リコールのご案内（R 4 6 4 4）

リコール届出一覧表

リコール届出番号	4644	リコール開始日	令和 2年 1月 23日
届出者の氏名又は名称	株式会社 矢野特殊自動車 代表取締役社長 矢野彰一		問合せ先:品質保証部 TEL (代)092-963-2000
不具合部位(部品名)	制動装置(EBSユニット取付のブラケット)		
基準不適合状態にあると認める構造、装置又は性能の状況及びその原因	車両運搬トレーラにおいて、EBSユニットを取り付けているブラケットの剛性が不足しているため、走行時の振動等により当該ユニットに接続しているブレーキ用エア配管の継手部に亀裂が発生することがある。そのため、そのままの状態で使用を続けると、エア漏れが発生、警告灯が点灯し、最悪の場合、制動力が低下するおそれがある。		
改善措置の内容	全車両、EBSユニット取付のブラケットを対策品に交換する。 なお、エア配管の継手部を点検し、亀裂があるものは当該継手部の新品と交換する。		
不具合件数	3件	事故の有無	なし
発見の動機	市場からの情報による		
自動車使用者及び自動車分解整備事業者に周知させるための措置	<ul style="list-style-type: none"> ・使用者:直接訪問若しくは電話、ダイレクトメールにより通知する。 ・自動車分解整備事業者:使用者をすべて把握しているため、周知のための措置はとらない。 ・改善実施済車両には、左側面前部に対策済みNo.4644のステッカーを貼付する。

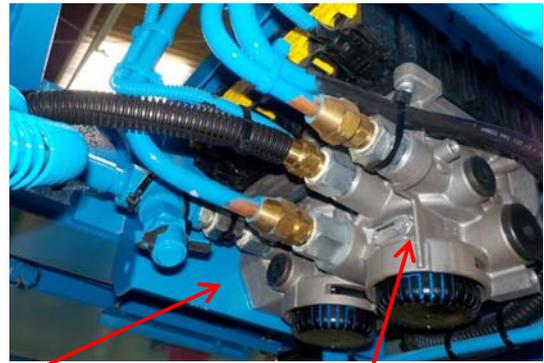
車両運搬トレーラにおいて、EBS ユニットを取り付けているブラケットの剛性が不足しているため、走行時の振動等により当該ユニットに接続しているブレーキ用エア配管の継手部に亀裂が発生することがある。そのため、そのままの状態で使用を続けると、エア漏れが発生、警告灯が点灯し、最悪の場合、制動力が低下するおそれがある。

全車両、EBS ユニット取付のブラケットを対策品に交換する。なお、エア配管の継手部を点検し、亀裂があるものは当該継手部の新品と交換する。

改善箇所説明図

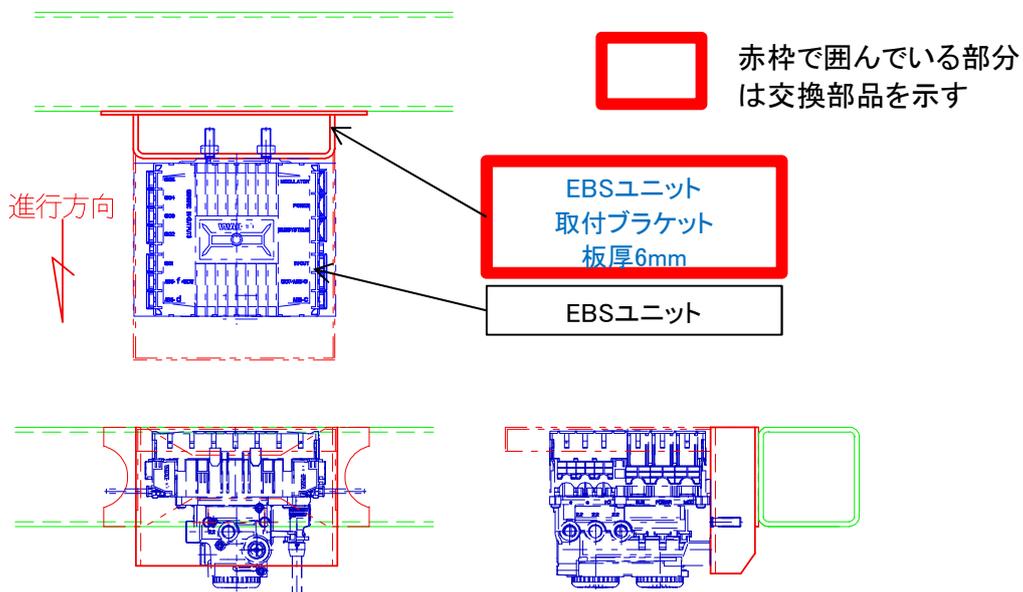
【基準不適合発生箇所】

車両運搬トレーラにおいて、EBSユニットを取り付けているブラケットの剛性が不足しているため、走行時の振動等により当該ユニットに接続しているブレーキ用エア配管の継手部に亀裂が発生することがある。そのため、そのままの状態で使用を続けると、エア漏れが発生、警告灯が点灯し、最悪の場合、制動力が低下するおそれがある。

全車両、EBSユニット取付のブラケットを対策品に交換する。
改善実施済車両には、左側面前部に対策済みNo.4644のステッカーを貼付する。
